Demande d'examen au cas par cas préalable à la réalisation éventuelle d'une évaluation environnementale

RESTRUCTURATION ET EXTENSION DE L'HOPITAL SAINT PHILIBERT DE LOMME ET RENOVATION DE L'ENVELOPPE ET DES EQUIPEMENTS TECHNIQUES

**Restructuration / Extension de l'hôpital
St Philibert de Lomme
Carnet paysage**

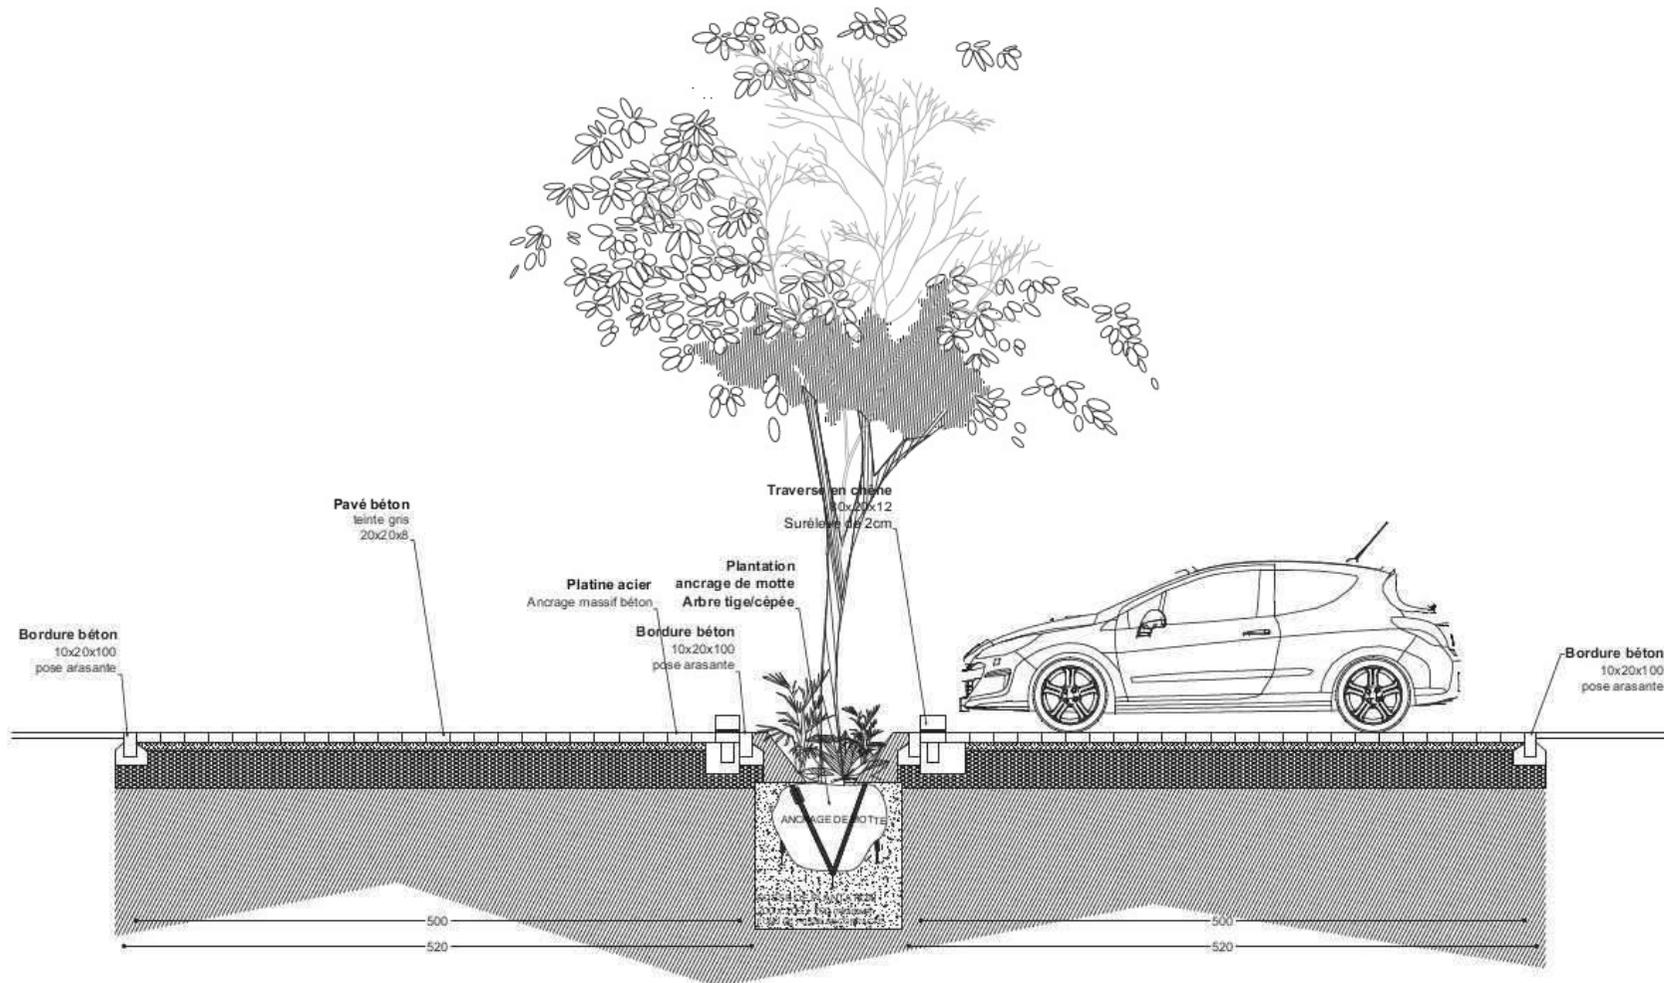
En ce qui concerne l'aire de stationnement de 300 places, serait-il possible de détailler l'intégration paysagère, spécifier l'emplacement des noues

Emplacement des noues indiqué en bleu ci-dessous

Ci-joint quelques éléments graphiques permettant de visualiser l'intégration paysagère extraits de l'annexe 1 – carnet des concepts du paysage.

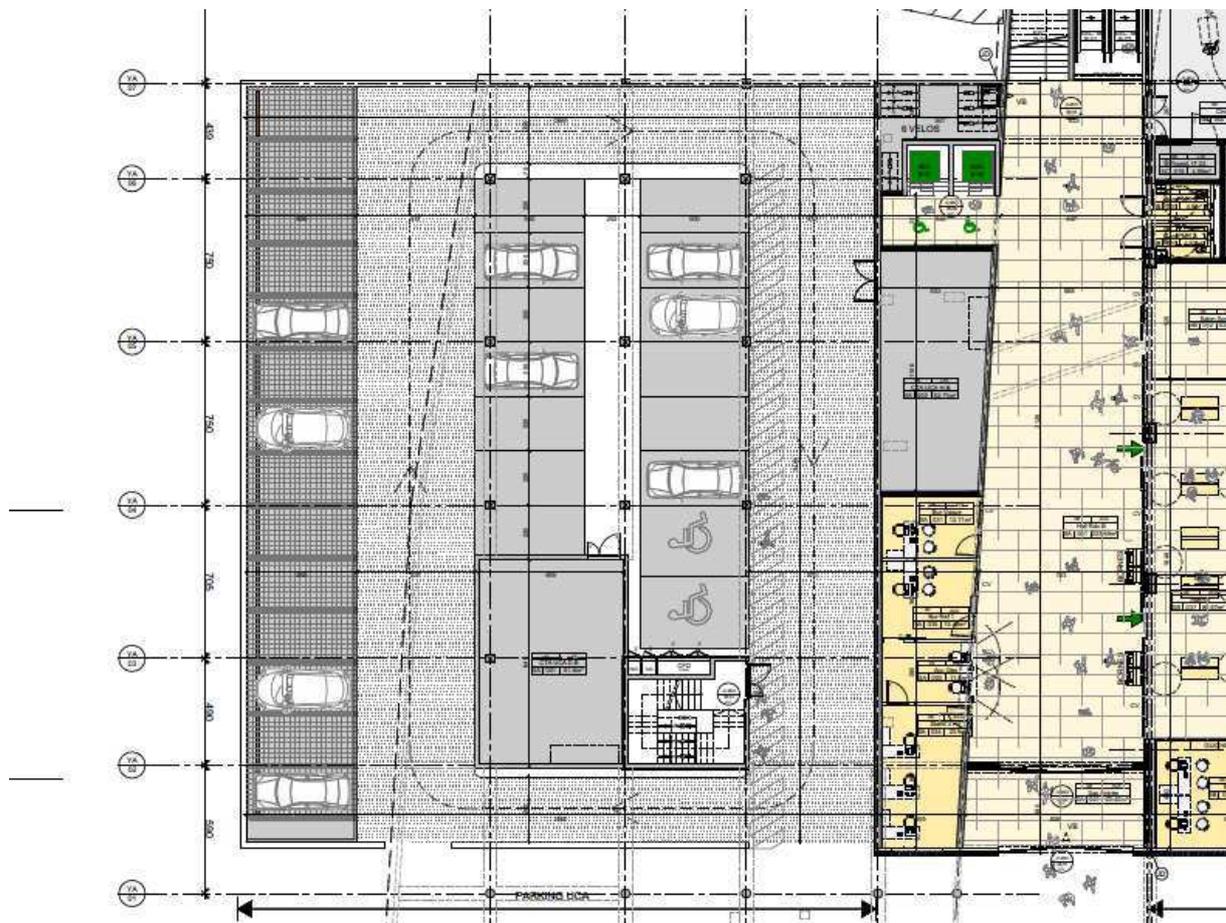
Préciser si des places de stationnement comme l'autopartage, covoiturage ou rechargement des véhicules électriques sont prévues ?

- **il n'est pas prévu de stationnement adapté à l'autopartage ou le covoiturage ; en effet, le P+R situé à proximité remplit ce rôle, il est de plus équipé de bornes de rechargement pour véhicules électriques**
- **30 places de parkings disposent des attentes nécessaires au déploiement de cette demande.**

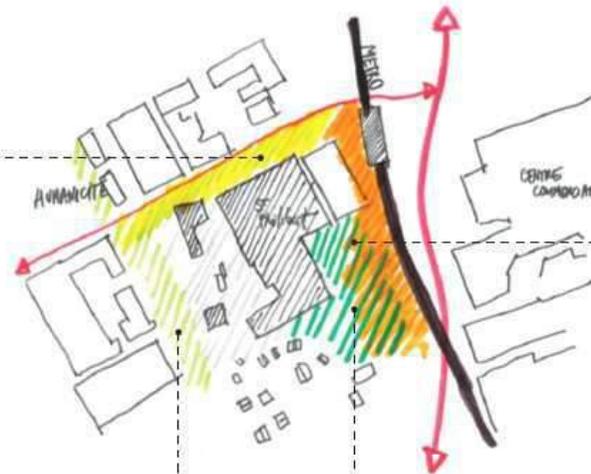
En ce qui concerne l'extension, pourriez-vous détailler l'intégration paysagère du projet ainsi que le parti architectural pris ?

Ci-joint quelques éléments graphiques permettant de visualiser l'intégration paysagère et le parti architectural pris extraits de l'annexe 1 – carnet des concepts du paysage.
